Association Valloire Nature Et Avenir
Chalet Pierre-Paul
Les Verneys
73450 Valloire
Email : contact@vnea.net
Site Web <http://www.vnea.net>

Valloire, le 10 Mars 2006

Une enquête publique a été ouverte en mairie pour la réalisation d'une retenue collinaire sur le Crey du Quart. Le dossier et le registre d'enquête sont disponibles au public jusqu'au 15 Mars 2006. Sans le dire, cette enquête ouvre le dossier de la neige de culture sur Valloire. Celle-ci est-elle nécessaire? Sûrement. Mais jusqu'où faut-il aller? Cette question est importante pour le futur de Valloire. Elle mérite réflexion compte tenu des sommes en jeu, des conséquences sur l'environnement et des paysages, et des interrogations sur la sécurité des biens et des personnes. Voici un résumé du projet et notre position par rapport à ce projet :

Zones potentiellement atteintes dans les différents scénario de rupture de digue

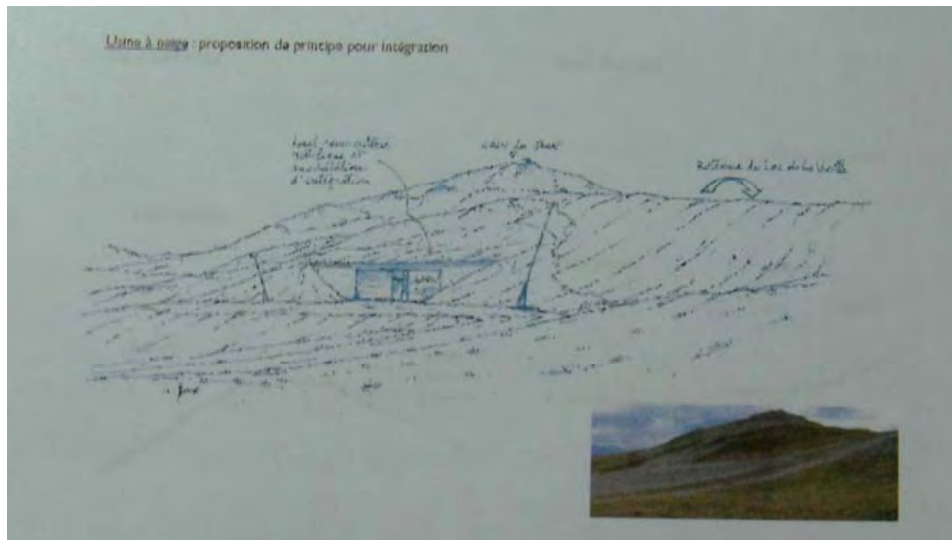
1) Sécurité: Nous nous interrogeons sur les problèmes de sécurité des biens et des personnes que pourrait poser la réalisation de ce projet. Une étude spécifique de rupture de digue est contenue dans le dossier d'enquête mais ses conclusions nous semblent évasives. Elle indique qu'en cas de rupture de la digue coté Sud Ouest, une lave de boue et de matériaux atteindrait l'Archaz et le lieu dit Tigny. Il est écrit que dans cette hypothèse "Les dégâts sur ces deux zones seront très importants. A l'arrivée dans le village de Valloire, les écoulements progresseront sur une large bande...et provoqueront de graves inondations dans le centre de la station". Il n'est pas fait mention des conséquences sur la population. Il nous paraît clair qu'il s'agirait d'une catastrophe.

D'autre part, même si des moyens sont prévus dans le projet pour la surveillance et anticiper toute rupture, il n'y a aucune information dans le dossier sur leur efficacité potentielle. Une étude de risque pour une autre retenue similaire indique qu'une digue peut rompre en quelques minutes et qu'une lave de boue se déplace à 20m/s. Il pourrait donc n'y avoir que quelques minutes entre la détection d'un problème et l'arrivée du danger à Valloire, rendant une évacuation de la station illusoire. Au final, nous ne sommes pas donc sûrs, au vu de l'étude, qu'il n'existera pas de risque pour la population. Sachant que la finalité de la retenue est la production de neige artificielle trois mois par an, nous nous demandons si le principe de précaution ne devrait pas prévaloir. La neige artificielle est une roue de secours Soit! Doit-elle couvrir tout le domaine skiable ? Peut-être ? Mais en tout cas, pas à n'importe quel prix!
